VitrA

Порядок модификации:  
пневматической инсталляции выпуск 2011г на  
механическую, выпуск 2012г

Июль 2014

Бачок типа А (2011г)

Version 2012

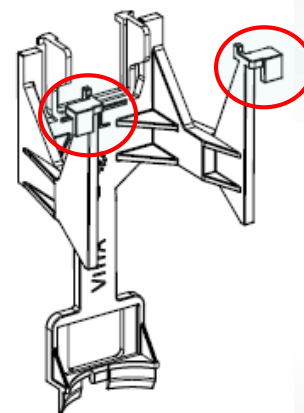
Стандартная версия расширителя.  
Нет дополнительных распорок.

На новом расширительном элементе есть 2  
Дополнительных упора, удерживающих  
механический узел управления от проваливания  
внутри бачка.

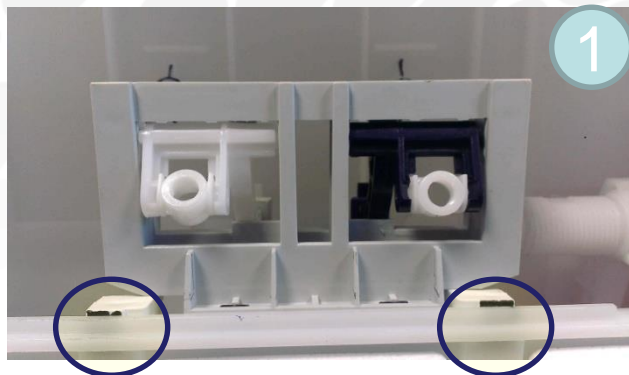
Места установки модифицированного расширителя  
указаны красными стрелками

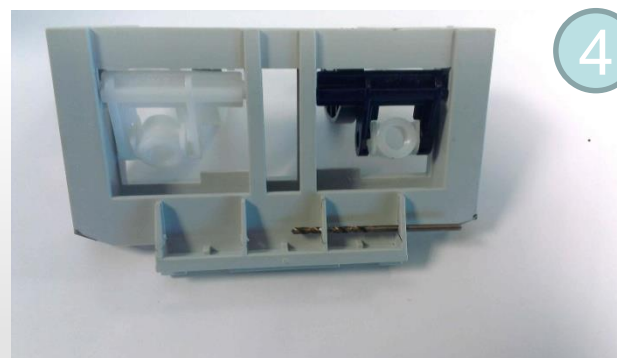
Произвести разметку на механическом узле управления

Просверлить отверстие в механическом узле управления для дополнительного крепежа

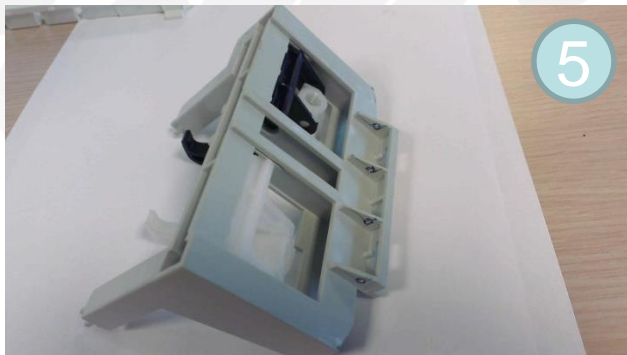
Установить дополнительный фиксатор.  
Стальной элемент 2мм

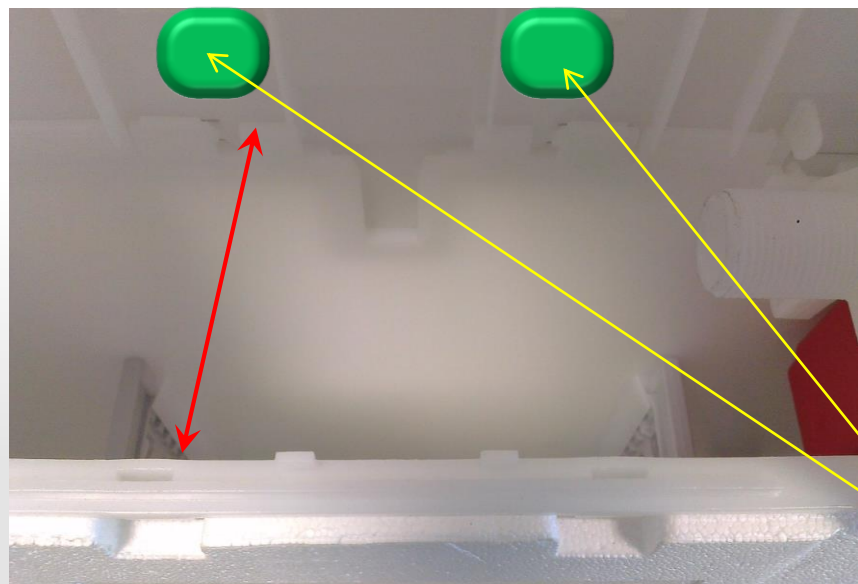
Произвести настройку толкателей механической Кнопки. Длина наружных частей толкателей относительно подрамника (без холостого хода) составляет 23мм

Если во время монтажа геометрия бачка была сильно нарушена (бачок расширен, т.е. увеличено расстояние от передней части бачка до тыльной его части), то качественно установить механический блок невозможно.

При нажатии на кнопку смыва механический блок будет падать внутрь бачка, поэтому необходимо сократить образовавшееся расстояние.

Необходимо дополнительно установить промежуточные подкладки из пластика или акрила, а только следующим этапом – устанавливать подпорки для механического узла управления.
